## **Vysvětlení / změna / doplnění zadávací dokumentace č. 15**

**Veřejná zakázka:**      **Vybudování přírodovědecké expozice a návštěvnického centra pro inovativní prezentaci přírodního dědictví Muzea východních Čech v Hradci Králové, Centrální krajský depozitář – SP**

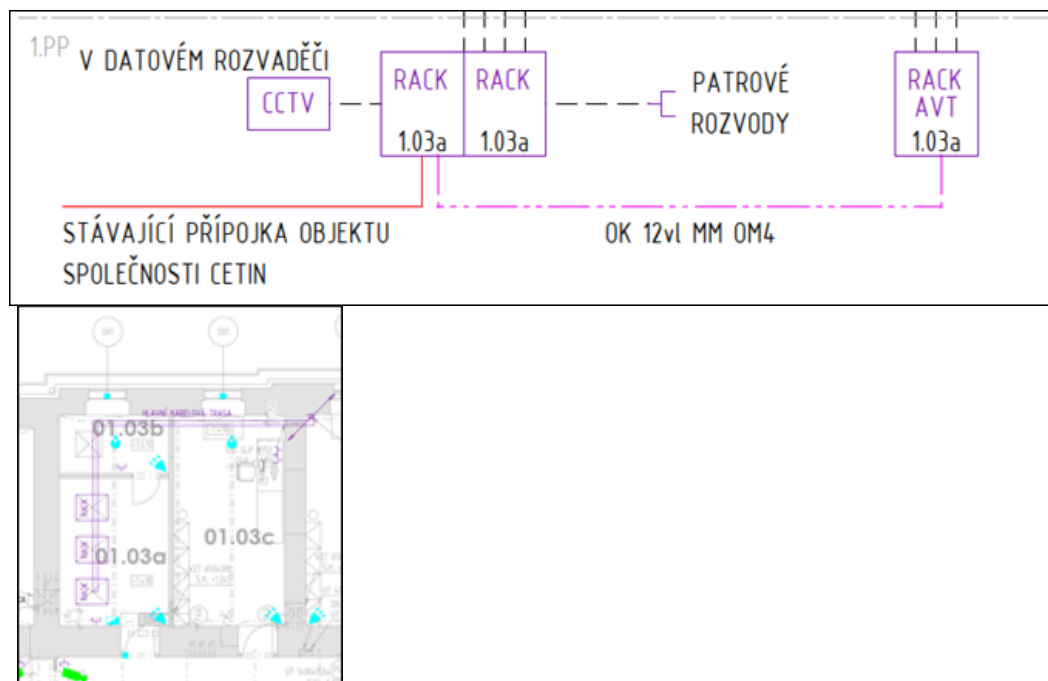
**Dotaz č. 15/4 (36/4):** Může Zadavatel blíže specifikovat složení odstraňovaných násypů kleneb a stropních konstrukcí (sondy příp. zkušenosti ze sousedního objektu č.p. 334) – má vliv na reálné posouzení stavby z hlediska požadavků DNSH o Nejméně 70 % (hmotnostních) stavebního a demoličního odpadu neklasifikovaného jako nebezpečný (s výjimkou v přírodě se vyskytujících materiálů uvedených v kategorii 17 05 04 v Evropském seznamu odpadů stanoveném rozhodnutím 2000/532/ES) vzniklého na staveništi musí být připraveno k opětovnému použití, recyklaci a k jiným druhům materiálového využití, včetně zásypů, při nichž jsou jiné materiály nahrazeny odpadem, v souladu s hierarchií způsobů nakládání s odpady a protokolem EU pro nakládání se stavebním a demoličním odpadem.

**Odpověď č. 15/4 (36/4):** Dle sond provedených do stropních konstrukcí a zjištění na sousedním objektu č.p. 334 je jako násyp nad klenbami pod dřevěnou, či potěrovou podlahou použitý stavební rum – vizuálně vyhodnoceno jako směs malty, hlíny, písku, cihelná drť.

Na bastionových klenbách v exteriéru je jako zásyp pod skladbou svršku použita místní hlína, resp. zeminy.

Popisky dopsány k položkám č. 11 a 12 na listě „Brownfield.“

Informace doplněny do soupisu k jednotlivým položkám.
